ΑΡΙΘΜΟΣ ΔΙΑΓΩΝΙΣΜΟΥ : ΤΔ 39/2017

**ΔΙΑΓΩΝΙΣΜΟΣ ΓΙΑ ΤΗΝ ΠΡΟΜΗΘΕΙΑ ΚΑΙ ΣΥΝΤΗΡΗΣΗ ΤΡΙΩΝ (3)
ΠΥΡΟΣΒΕΣΤΙΚΩΝ / ΕΚΧΙΟΝΙΣΤΙΚΩΝ ΟΧΗΜΑΤΩΝ
ΣΤΟ ΤΜΗΜΑ ΔΑΣΩΝ**

ΕΚΘΕΣΗ ΑΞΙΟΛΟΓΗΣΗΣ

Settings for acceleration calculation:

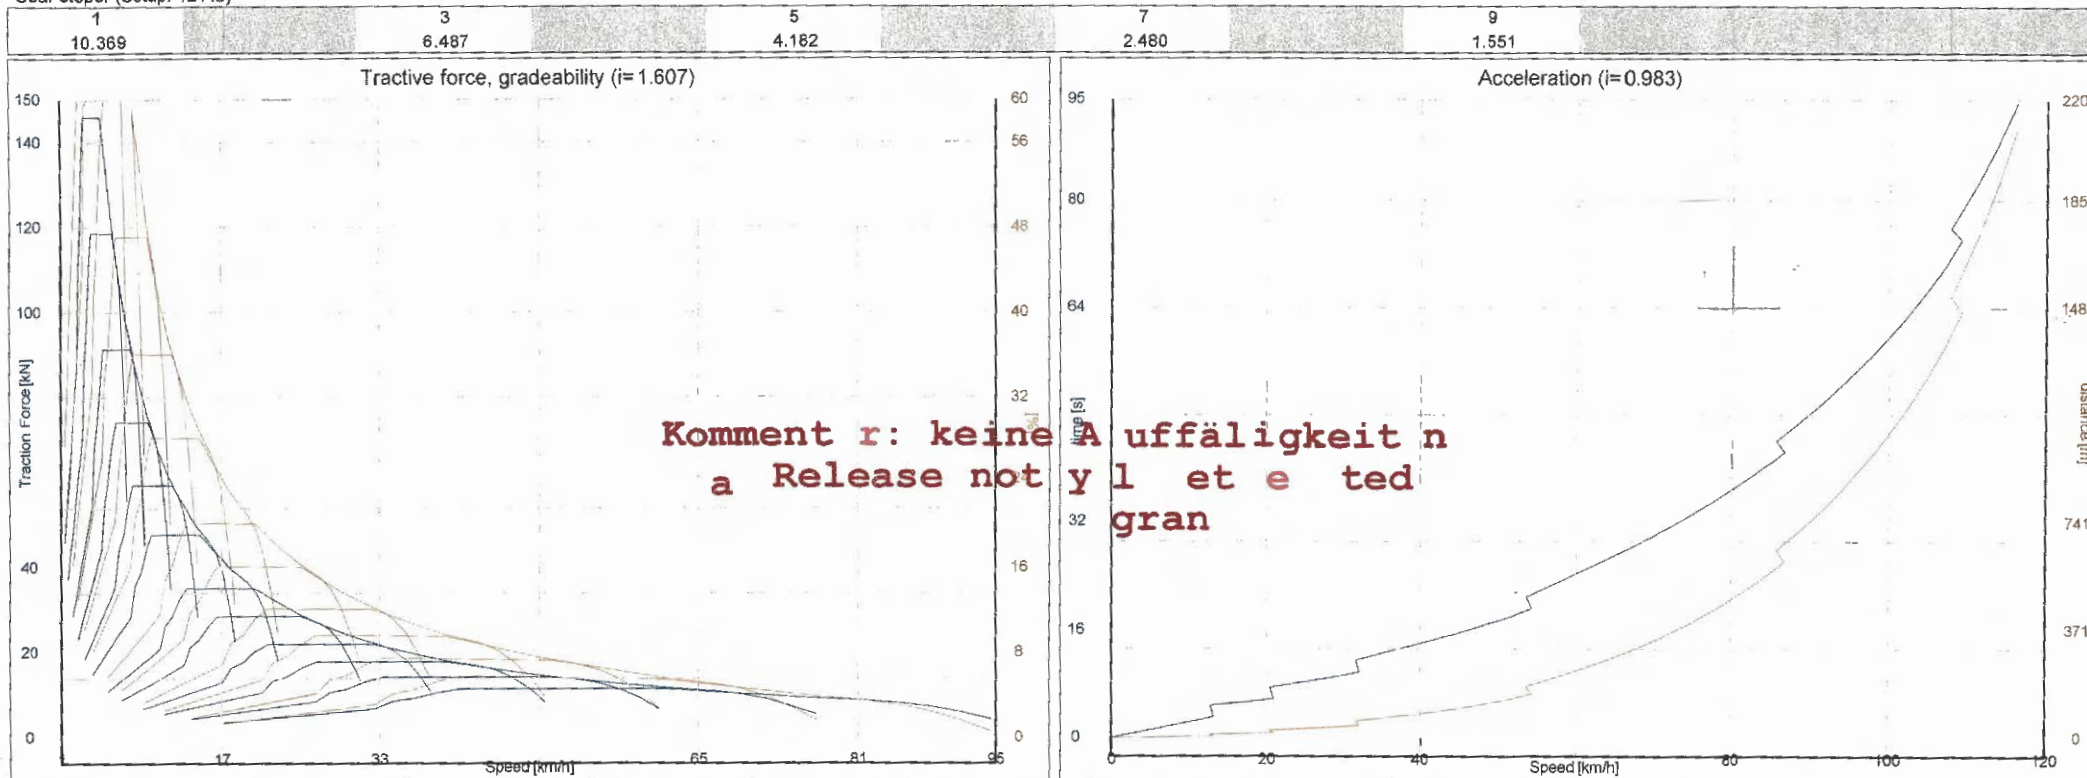
Για την Παράγραφο 3.3 του Εντύπου 8, να υποβληθούν στοιχεία που να αφορούν το μοντέλο οχήματος/μηχανής που δηλώθηκε στην προσφορά.

Η Επιτροπή Αξιολόγησης έλεγξε το τεχνικό φυλλάδιο που υποβλήθηκε εκ νέου με τον νέο τύπο μηχανής και διαπίστωσε ότι η επιτάχυνση των 29.8 ικανοποιεί την προδιαγραφή

“Επισυνάπτουμε τα στοιχεία της σωστής μηχανής του προσφερόμενου οχήματος και κατ’επέκταση τα στοιχεία καθώς και την επιτάχυνση, η οποία είναι στα 29.8 δεύτερα”.

Work name : PANAOS 171012 CM calc HT400

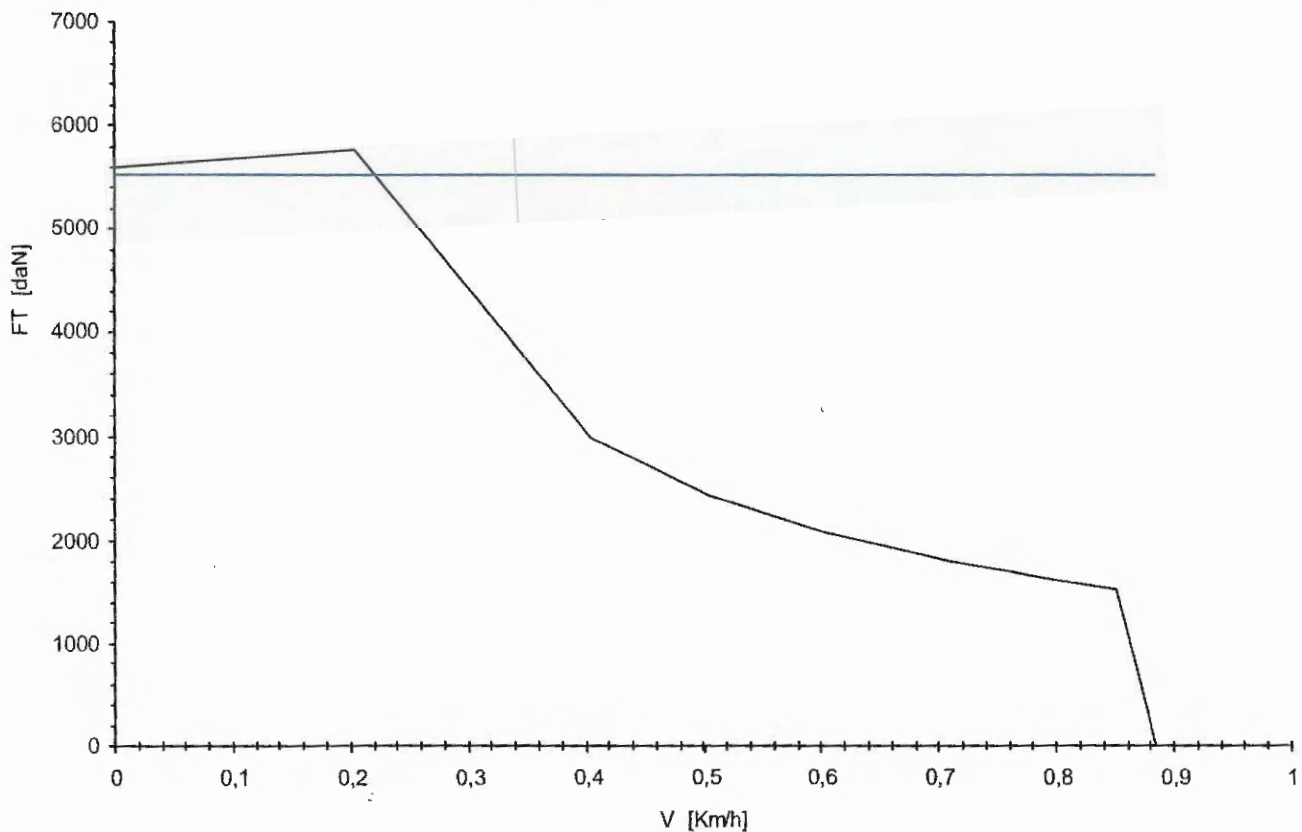
- οι επιδόσεις του οχήματος όπως ισχύς, ροπή, δυνατότητα αναρρίχησης κλπ, δεν μεταβάλλονται αρνητικά όταν ενεργοποιηθεί το μηχανοϋδραυλικό κιβώτιο ταχυτήτων,
- η υποδύναμη των 163Kw αφορά την ελάχιστη που πρέπει να έχει το όχημα για την επαρκή λειτουργία του ως εκχιονιστικό με τα προσφερόμενα μοντέλα φρέζας ή λεπίδας,
- οι παράμετροι που περιγράφονται στο τεχνικό φυλλάδιο (Calculation Hydrostatic Drive) που υποβλήθηκε αφορούν/εφαρμόζονται και στο προσφερόμενο όχημα,
- ο τύπος των ελαστικών που θα χρησιμοποιηθεί (395/85/R20) δεν θα επηρεάσει τη λειτουργία του οχήματος ως εκχιονιστικό.

Η Επιτροπή Αξιολόγησης διαπίστωσε ότι ο οικονομικός φορέας απαντά υποθετικά και συγκρίνει τη λειτουργία του συστήματος αποχιονισμού με την εργασία που γίνεται στα σκυβαλλοφόρα οχήματα και δεν δίνει τιμές απόδοσης του εκχιονιστικού για να αποδείξει την ικανότητα για λειτουργία. Η σύγκριση αυτή δεν έγινε αποδεκτή από την Επιτροπή Αξιολόγησης και η Επιτροπή θα αναμένει την απάντηση που θα δοθεί με βάση τα ερωτήματα που θα τεθούν στη βάση της Παραγράφου γ) πιο πάνω.

- “Το μηχανοϋδραυλικό κιβώτιο ταχυτήτων για τη λειτουργία της φρέζας ή της λεπίδας, ενεργοποιείται μόνο όταν η φρέζα αναλαμβάνει εργασία. Για την λεπίδα δεν χρησιμοποιείται, διότι η λεπίδα παραλαμβάνει υδραυλική ισχύ – ελάχιστη – μόνο για τις κινήσεις ΠΡΟΤΟΥ αναλάβει εργασία: κατέβασμα, κλίση, κλπ. Η εργασία της λεπίδας εκτελείται καθώς αυτή ωθείται από το όχημα, και πέραν της αντίστασης που προβάλλει στην κίνηση του οχήματος, δεν καταναλώνει άλλη ισχύ παρεχόμενη μέσω του ενδιαμέσου μηχανοϋδραυλικού κιβωτίου.

- Η ισχύς 163kW = 218PS, η οποία σε κάθε περίπτωση παρέχεται σε περίσσεια από τον κινητήρα του πλαισίου MAN, αφήνοντας αρκετή διαθέσιμη ισχύ για την κίνηση του οχήματος η οποία ούτως ή άλλως γίνεται σε πολύ μικρή ταχύτητα όταν η φρέζα εργάζεται σε μέγιστο ύψος παγωμένου χιονιού, όπου είναι και η μοναδική περίπτωση που απορροφάται αυτή η μέγιστη απορροφώμενη ισχύς μηχανοϋδραυλικού κιβωτίου, είναι όπως προείπαμε η μέγιστη απορροφώμενη και όχι η ελάχιστη.
